Nr.	Absender	Pkt.	Stellungnahme	Pkt.	Abwägungsvorschlag Beschlussvorschlag	(A) (B)
1	Landkreis Celle Schreiben vom 20.06.2025	1.1	Nach Beteiligung der Fachämter und -abteilungen wird zum vorhabenbezogenen Bebauungsplan Nr. 10 "Solarpark Grebshorn" der Gemeinde Eldingen Folgendes vorgebracht: Gegen die Planung bestehen Bedenken aus Sicht der Regionalen Raumordnung und der Bauaufsicht.	A 1.1	Zur Kenntnis genommen. s. folgende Pkte.	
				B 1.1	---

Gemeinde Eldingen, OT Grebshorn, VbB Bebauungsplan Nr. 10 „Solarpark Grebshorn“

Planstand: 20.05.2025
Stand Abwägung: 10.11.2025 | ST, EB, TK

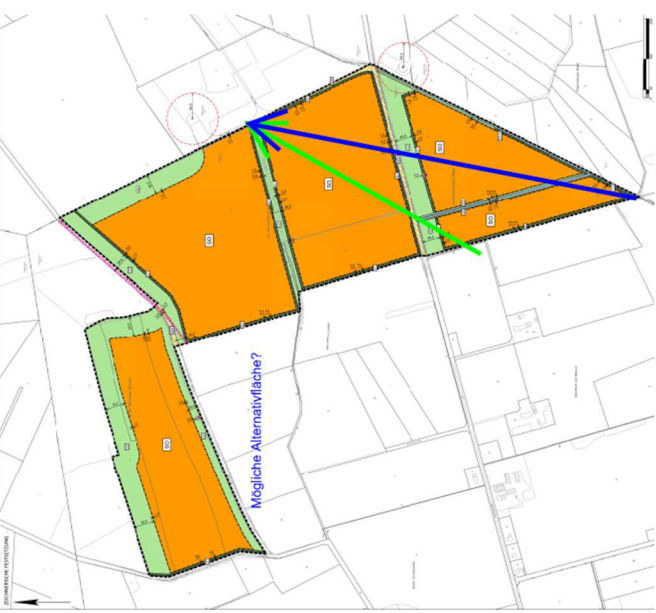
1.40	Der Sothbach ist eine Entwicklungsfläche mit Bedeutung für den Biotopverbund, weiterhin liegen Flächen der geplanten Anlage in der regionalisierten Kulisse der Gewässerauen (LRP Entwurf, 2023). Derzeit ist nur ein schmaler Gewässerrandstreifen (5 m) und in Teilen Gehölzpflanzungen (5 m) geplant. Hier sollte zur Sicherung der Funktions- und Entwicklungsfähigkeit des Biotopverbunds ein breiterer unbebauter Streifen von 50 m vorgesehen werden.	A 1.40	Auch die vorliegende Planung verbessert die Verbundfunktion im Vergleich zum Ist-Zustand und vermeidet auch nicht weitere Handlungsoptionen zum Beispiel auf der anderen Seite des Gewässers, so dass keine zwingende rechtliche Verpflichtung besteht, einen 50 m breiten Streifen freizuhalten. Die Entwicklung von Flächen, die der Gewinnung erneuerbarer Energien dienen, unterliegt gem. § 2 EEG dem „überragenden öffentliche Interesse“ und gilt als vorrangiger Belang. Aufgrund mehrerer Vorgaben (Waldabstand, Abstandsflächen/Baulast zu WEA) können einige Flächen nicht für die FF-PV-Anlage genutzt werden.

Nr.	Absender	Pkt.	Stellungnahme	Pkt.	Abwägungsvorschlag Beschlussvorschlag	(A) (B)
					Um dem Belang der Energiegewinnung effizient nachkommen zu können, wird nicht vollständig auf die Empfehlung eines 50 m Streifens für den Bio-topverbund nachgekommen. Als Kompromiss wird jedoch ein 20 m breiter Streifen nordwestlich des Sothbaches von Bebauung freigehalten. Dabei werden 15 m aus der Planung herausgenommen und 5 m als Grünfläche G1 „Strauchhecken zum Anpflanzen“ festgesetzt. Zusätzlich werden größere Bereiche um die angrenzenden Windenergieanlagen als Grünflächen festgesetzt bzw. aus dem Geltungsbe-reich herausgenommen (s. Pkt. A 1.16). Beides kommt auch dem Wildwechsel zugute (s. Pkt. A 1.51).	
				B 1.40	Änderung der Planung.

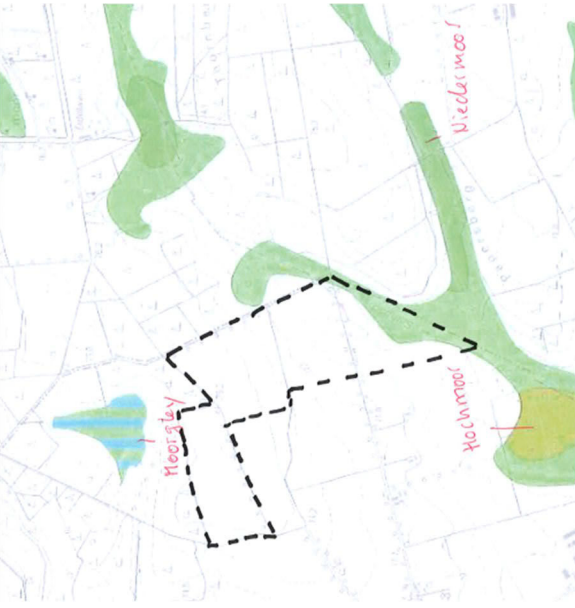
Nr.	Absender	Pkt.	Stellungnahme	Pkt.	Abwägungsvorschlag Beschlussvorschlag	(A) (B)
			Im Hinblick auf einen im Plangebiet befindlichen Fernwechsel für Rotwild, dem wildbiologisch für den (über-)lebensnotwendigen Genaustausch zwischen den Populationen eine enorme Bedeutung zukommt, ist eine Wanderkorridorbreite von 20 m, wie oben dargestellt, zu knapp bemessen. Eine Erhaltung dieses Wechsels, der östlich der Südspitze des Plangebiets in Richtung der nördlichen (eingezeichneten) Windkraftanlage verläuft, könnte erreicht werden, wenn man die östlich dieser gedachten Linie befindlichen Flächen aus dem Plan rausnehmen würde. Diese Flächen könnten zum Beispiel durch Flächen zwischen dem nördlichen, öffentlichen Weg und dem öffentlichen Weg, der in dem genannten Privatweg (mittlerer Weg) endet, ersetzt werden. Bei der alternativ erforderlichen Einrichtung eines Wanderkorridors in Nord-Südrichtung in einer Breite, die den Ansprüchen und Bedürfnissen des Rotwilds Rechnung tragen würde, wäre ein östlich des Korridors befindliches Plangebiet nicht mehr vorhanden. [Zur Verdeutlichung des Vorschlags wurde am 21.08.2025 folgende Beschreibung und Zeichnung von der Abteilung Jagd zugemalt:] Der blaue Pfeil [s. Zeichnung unten] stellt die in der Stellungnahme dargestellte Variante da, die dann die östliche Grenze des Plangebiets wäre. Ein „Zuviel“ an Weite für den Rotwildwechsel kann es nicht geben, was hier durch den grünen Pfeil symbolisiert wird. Die Größe der durch den blauen Pfeil abgeschnittenen Fläche würde in etwa der Größe der möglichen (?) Alternativfläche entsprechen.		erneuerbaren Energie nicht mehr zur Verfügung stünde. Die Entwicklung von Flächen, die der Gewinnung erneuerbarer Energien dienen, unterliegt gem. § 2 EEG dem „überragenden öffentliche Interesse“ und gilt als vorrangiger Belang. Daher wird ein Kompromiss gewählt: Der Empfehlung der Abt. Jagd, den Solarpark zu Gunsten des Wildwechsels in Richtung Osten zu verkleinern wird in der Form nachgekommen, dass im Bereich der Windräder (Baulast) und entlang des Sothbaches ein größerer Bereich freigehalten und als Grünfläche festgesetzt bzw. aus dem Geltungsbereich herausgenommen wird (s. schraffierte Fläche in der Abb. unten).

Nr.	Absender	Pkt.	Stellungnahme	Pkt.	Abwägungsvorschlag Beschlussvorschlag	(A) (B)
					 Planzeichnung (Vorentwurf) mit Darstellung der zusätzlichen Grünfläche für den Wildwechsel (blau schraffierte Fläche) Damit wird dem Belang der Jagd/des Wildwechsels nachgekommen, ohne den Solarpark zu stark einzugrenzen. Zudem kommt die erweiterte Grünfläche dem Biotopverbund zugute (s. Pkt. 1.40) und die Baulast-Flächen der WEA-Anlagen werden eingehalten.

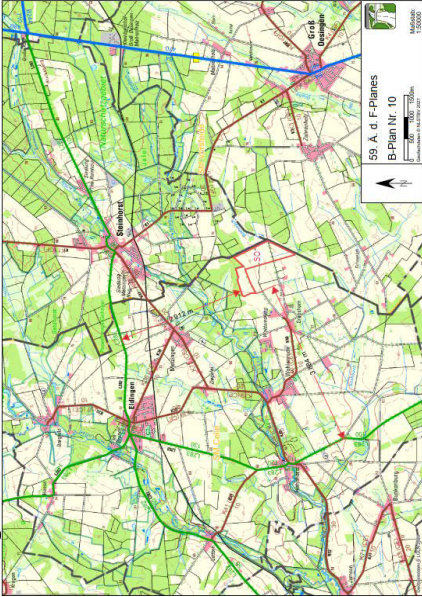
7.18	Es wird eine möglichst versiegelungsarme Gestal- tung der Anlagen empfohlen. Auf befestigte Zuwe- gungen sollte folglich so weit wie möglich verzich- tet werden. Die Gründung der Anlagen mit Pfählen oder Ankern ist aus bodenschutzfachlicher Sicht einer Gründung mit Betonfundamenten vorzuzie- hen.	A 7.18	Um möglichst wenig Fläche zu versiegeln, werden in Anlehnung an den Vorhaben- und Erschließungs- plan Festsetzungen zu überbaubaren Flächen ge- troffen (s. Nr. 2 „Maß der baulichen Nutzung“ der textlichen Festsetzungen). Dabei ist die Versiege- lung auf erforderliche Fundamente und Nebenanla- gen zu beschränken. In der TF Nr. 2 ist auch gere- gelt, dass die Modultische der Photovoltaik-Anlage mit Rammfundamenten (aus Metall) zu verankern sind. In Nr. 3 „Oberflächenentwässerung“ der textlichen Festsetzungen ist bereits Folgendes geregelt: „Innerhalb des sonstigen Sondergebietes „Solar- park“ sind sämtliche Bodenbefestigungen in sicher- fähiger Ausführung herzustellen, so dass das

Nr.	Absender	Pkt.	Stellungnahme	Pkt.	Abwägungsvorschlag Beschlussvorschlag	(A) (B)
					Niederschlagsabwasser breitflächig über die belebte Bodenzone versickern kann.“ Das heißt, dass auch Zuwegungen in sickerfähiger Ausführung herzustellen sind. Versiegelte Zuwegungen sind nicht geplant. Damit wird den Empfehlungen nachgekommen.	
				B 7.18	Keine Änderung der Planung.
